## ***CREATION DE LA TELECABINE DE LA FACE NORD***

Commune : LES BELLEVILLE Station : VAL THORENS

***REPONSE A L'AVIS DE LA MRAE DU 20/10/2023***

A titre d'exemple voici les plans de terrassements et de coffrage d'un pylône de la TC 8 places du Cairn.

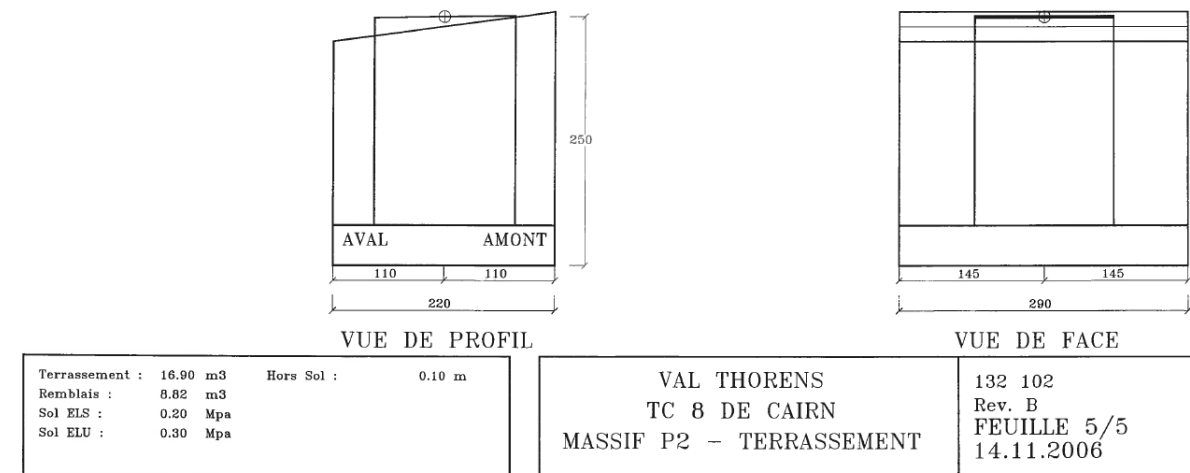
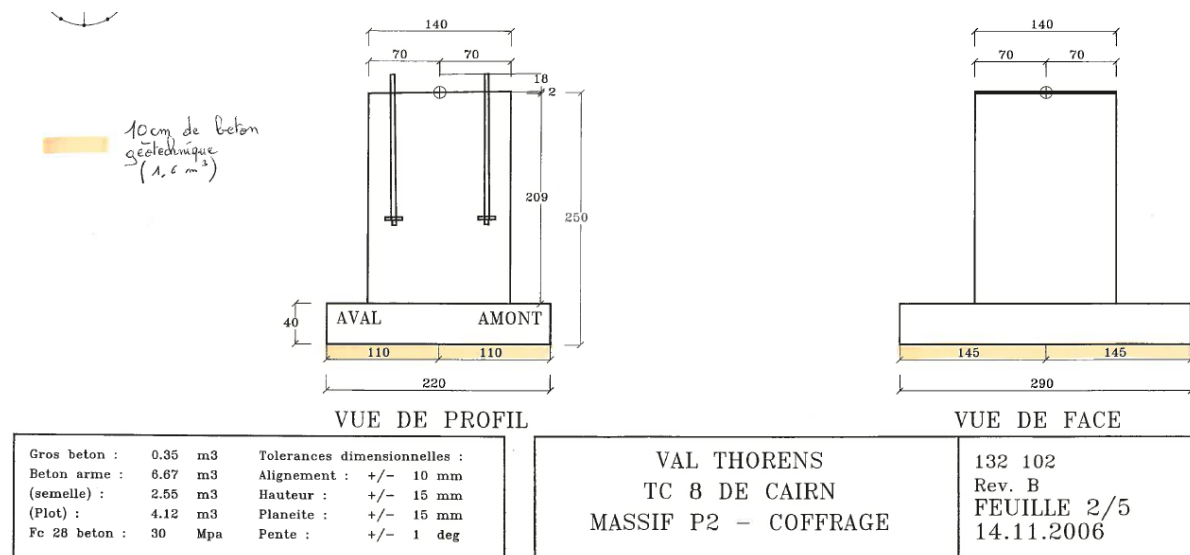
*Les emprises de terrassement semblent sous-estimées pour l'implantation des pylônes : 35 à 40 m<sup>2</sup> par pylône seulement, alors qu'il est admis dans d'autres études le besoin d'au moins 100 m<sup>2</sup>. La prise en compte du régalaie de la terre extraite est à démontrer, en surface et impacts.*

*Par ailleurs, le raccordement électrique et les accès terrestres à certains pylônes sont à intégrer.*

L'emprise de terrassement pour un massif de pylône est de l'ordre de 20 m<sup>2</sup> (emprise massif et espace dégagé pour permettre le terrassement). A cette emprise est ajoutée la zone d'évolution de la pelle et le stockage temporaire des matériaux soit environ 40 m<sup>2</sup> au total.

Seulement une faible partie de la fouille réalisée pour le massif de pylône est occupée par le coffrage du pylône, tout le reste de la fouille étant remblayée par les matériaux d'extraction (pour rappel la fouille génère au total environ 60 à 80 m<sup>3</sup> de déblais).

Les matériaux excédentaires, correspondant au volume occupé par le béton, sont régalaies dans l'emprise des 40 m<sup>2</sup>, donc hors espèces floristiques à enjeux.

Extraits carte Biodivanoise – observation Lagopède alpin

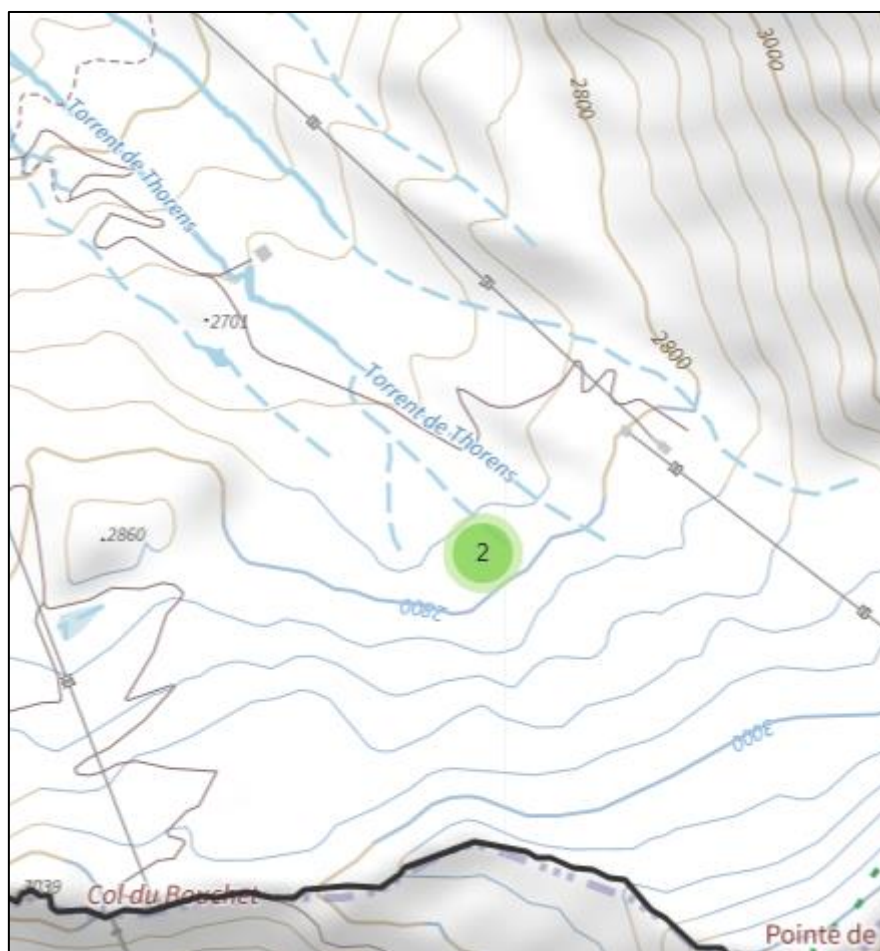
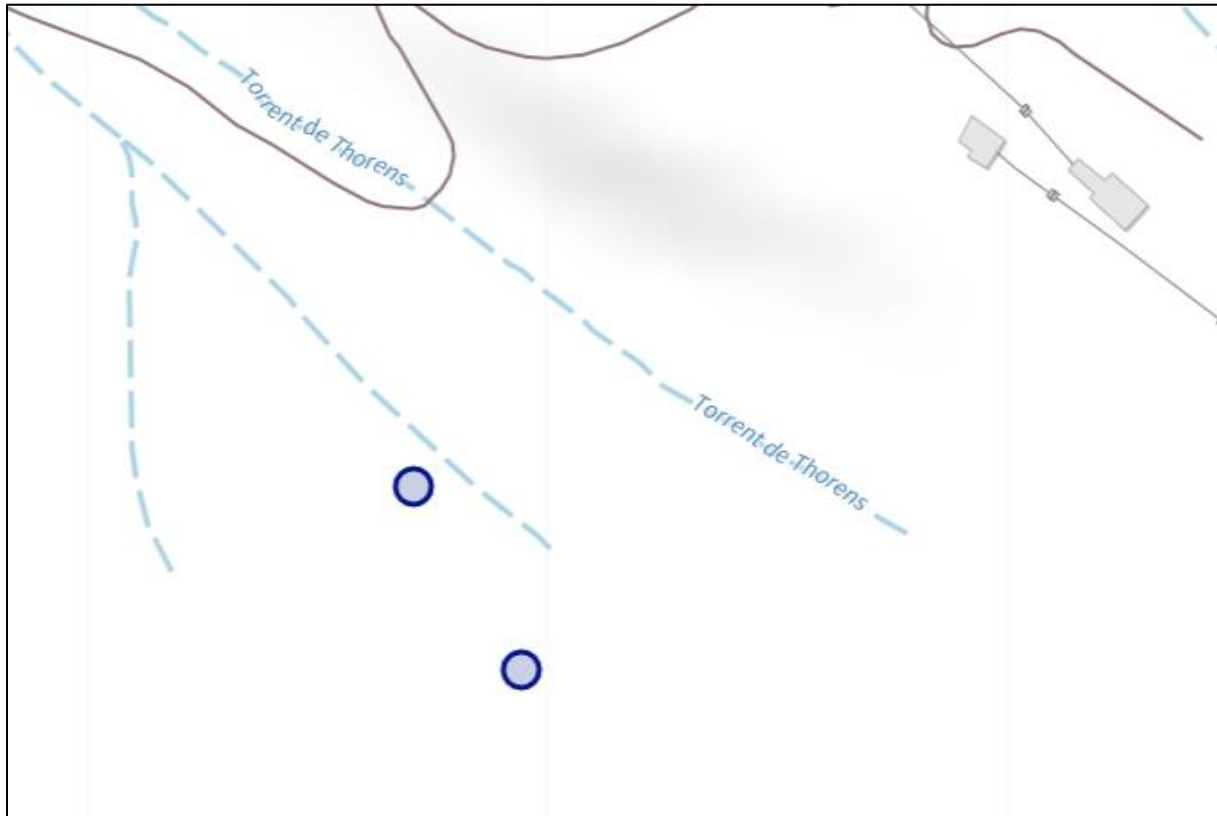
*L'Autorité environnementale recommande d'évaluer qualitativement et quantitativement les impacts résiduels sur les espèces protégées et d'envisager le cas échéant la possibilité d'une dérogation à la protection des espèces.*

A noter que la base de données Biodivanoise indique 2 observations de Lagopède alpin en septembre 2019 (une observation de 6 individus et une observation de 8 individus) à hauteur de l'ancienne gare aval du TS du Col, sous le glacier de Thorens, à environ 500 m du projet. Pas de données plus proches.

- Dérangement : pas de dérangement du Lagopède alpin en période de reproduction car pas de reproduction sur le site de projet.  
Possible dérangement du Lagopède alpin en migration automnale mais habitats favorables à ce regroupement sur le versant opposé aux travaux ou côté Orelle.

Dérangement possible du Rougequeue noir en reproduction mais capacité de report sur les milieux connexes. Espèce accoutumée à la présence humaine et qui niche régulièrement dans les gares des remontées mécaniques.

- Mortalité : Pas de risque de mortalité en reproduction pour le Lagopède alpin. Par contre restitution d'une zone de refuge et d'une continuité écologique par abandon du TS du Col et de la piste homonyme.  
Risque potentiel de collision en phase d'exploitation (présence de nouveaux câbles) mais ligne de sécurité enterrée et suppression des câbles du TS du Col.
- Destruction d'habitat d'espèce : Pour le Rougequeue noir, impact temporaire hors emprise gares. Cette espèce niche régulièrement dans les gares des
